XCF00S PROM のエラッタおよび XCF00S データシートの確認

DS123-E02 (v1.1) 2004 年 5 月 26 日

エラッタのお知らせ

図 4 : 推奨抵抗値

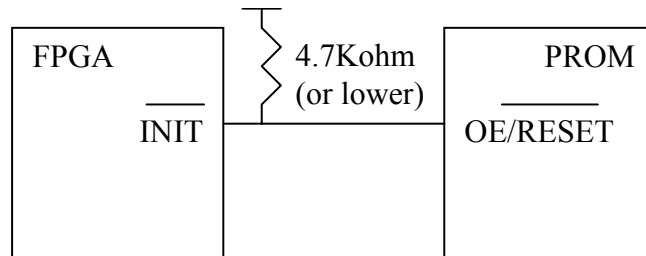
- OE/RESET# (INIT#) 信号の立ち上がりが遅い場合。データ シートでは、FPGA INIT および PROM OE/RESET# 信号ラインのプルアップを高速に行うには、4.7 K Ω (またはそれ以下) の外部抵抗が必要であると示されています。FPGA INIT および PROM OE/RESET# 信号ラインの立ち上がりが遅い場合、システム ノイズが発生し、PROM 内部のアドレス カウンタを破壊し、FPGA のコンフィギュレーションが適切に行われなくなります。
- 階段状電圧のCE# (DONE) 信号。FPGA のデータ シートで規定されているように、FPGA の DONE ピンのシンク電流は 12mA を超えてはならないようにして下さい。LED を駆動する回路には特に注意して下さい。DONE ピンが、バッファを使用せず直接 LED と CE# ピンを駆動する場合、この規定に違反します。FPGA の drive_done オプションについても同様です。
- PROM VCC の後に FPGA VCC に電源を投入したときに、CE#-DONE および OE/RESET#-INIT 信号は、FPGA に電源を投入している間およびこれらの信号が FPGA により Low になる前にゆっくり遷移する場合があります。
- フリー ランニング クロックを使用したコンフィギュレーション デザインの場合

PROM (図 1 参照) を介してこの信号を正常に伝搬するには、プルアップ抵抗が必要となります。図 2 に正常な OE/RESET#(INIT#) 信号を示します。立ち上がりが遅い場合、PROM の入力バッファを介して伝搬するときにシステム ノイズが発生し (図 3 参照)、これにより短時間のリセット パルスが生成され、内部回路の同期化が行われなくなる場合があります。このエラーの発生率は、コンフィギュレーション サイクルの 1% ~ 5% と確認されました。

データシートの仕様に従い、4.7 KΩ (またはそれ以下) の外部抵抗を PROM の OE/RESET# ピンおよび FPGA の INIT ピンに接続して下さい。また、FPGA TICCK は必ず仕様 (500ns) を満たすようにして下さい。これにより、PROM における OE/RESET# 信号の立ち上がり時間 (Trise) および、立ち下がり時間 (Tfall) が 500ns に変換されます。

図 8 : (バッファを介した LED 回路)

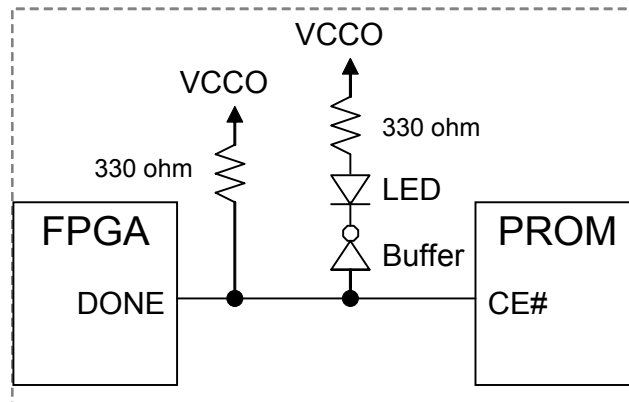
バッファを使用しない LED が CE# (DONE) 信号に接続されている場合、FPGA のシンク電流はデータシートに記載された仕様の 12mA を超えてしまいます (図 5 参照)。この場合、CE# (DONE) 信号は、複数の入力パルスと同一の中間電圧に保持されます (図 7 参照)。これらのパルスは、PROM を介して伝搬されるため、内部回路が同期化されなくなります。このエラーの発生率は、コンフィギュレーション サイクルの最大 50 % と確認されました。図 6 に LED に未接続の正常な CE# (DONE) 信号を示します。

スタンバイ時の消費電力を低減するため FPGA の DONE ピンを使用し PROM CE# を駆動する場合は、信号が仕様内であり、立ち上がり/立ち下がり時間が短くなっていることを確認します。また、LED を駆動するには外部バッファを使用します (図 8 参照)。CE# を駆動するために DONE ピンを使用する場合は、CE# を LED に接続することができます (図 9 参照)。

図 10: 非同期システム

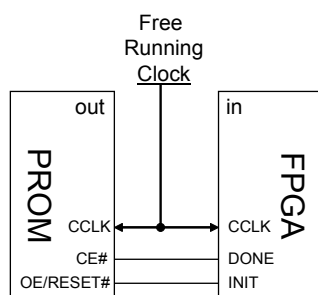
ほとんどの FPGA のアプリケーションでは、CE# (DONE) 信号および OE/RESET (INIT#) 信号と同期する CCLK 信号を使用していますが、非同期システム (図 10 参照) の場合、フリーランニング クロックがコンフィギュレーション クロック (CCLK) 信号を駆動します。これにより OE/RESET# (INIT#) 信号が中間位相 (図 11 参照) の場合に PROM の内部カウンタが CCLK 遷移として認識し、追加または不足パルスが生じる場合があります。このエラーの発生率は、コンフィギュレーション サイクルの 0.1% ~ 1% と確認されました。

フリーランニング クロックが使用されている場合にエラーを回避するためのアプリケーションはありません。このため、フリーランニング クロックを使用したコンフィギュレーション システムをデザインしないようにして下さい。CCLK 信号を駆動するには、FPGA 内部のクロックを使用したマスタ シリアル コンフィギュレーション モードを使用して下さい。

図 12: カウンタ回路

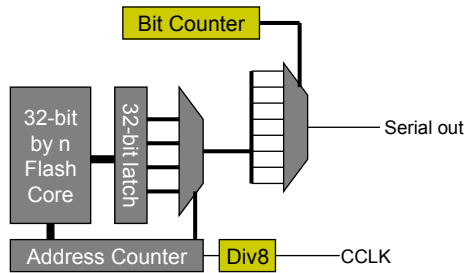
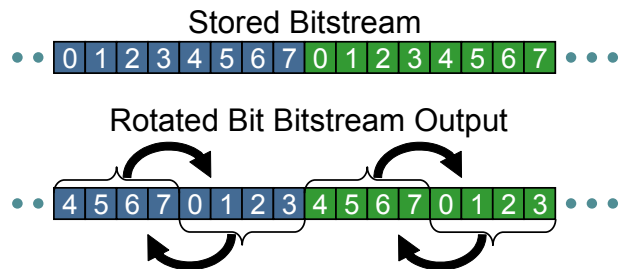
ビットカウンタおよび Div8 回路が非同期の場合 (図 12 参照)、ビットの反転が生じ、1 バイト内のデータビットがバイトごとに反転してしまいます (図 13 参照)。このような反転ビット パターンが生じる原因を表 3 に示しています。

修正			
		OE/RESET# and CE# 入力パッファにヒステリシスを追加する	各バイト インクリメントでビットおよびバイト(div8)カウンタを再同期化する	内部リセットをコンフィギュレーション クロックに同期化する	リセット/プリロード中に内部リセット/プリロードを阻止する
状態	反転ビット パターン	✓	✓		✓
	追加される 32 ビットパターン			✓	
	無視される 32 ビットパターン			✓	
原因	立ち上がりが遅い OE/RESET# (INIT#)	✓	✓		✓
	階段状電圧の CE# (DONE)	✓	✓		✓
	外部フリーランニングクロック			✓

図 14 : カウンタ回路

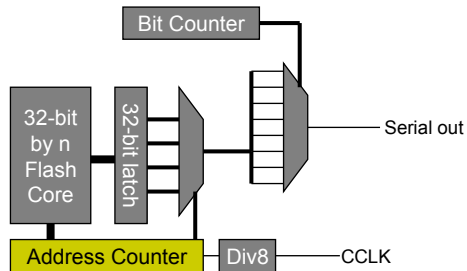
アドレスカウンタが最初のインクリメントを行わず、最初の 32 ビットを繰り返します。このような 32 ビット追加されるパターンが発生する原因を表 3 に示しています。

図 16 : カウンタ回路

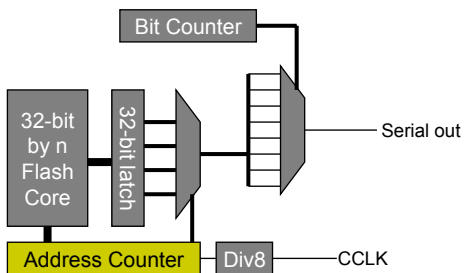
アドレスカウンタがインクリメントを 2 回以上行ない、2 番目の 32 ビットを無視します。このこのような 32 ビット無視されるパターンが発生する原因を表 3 に示しています。
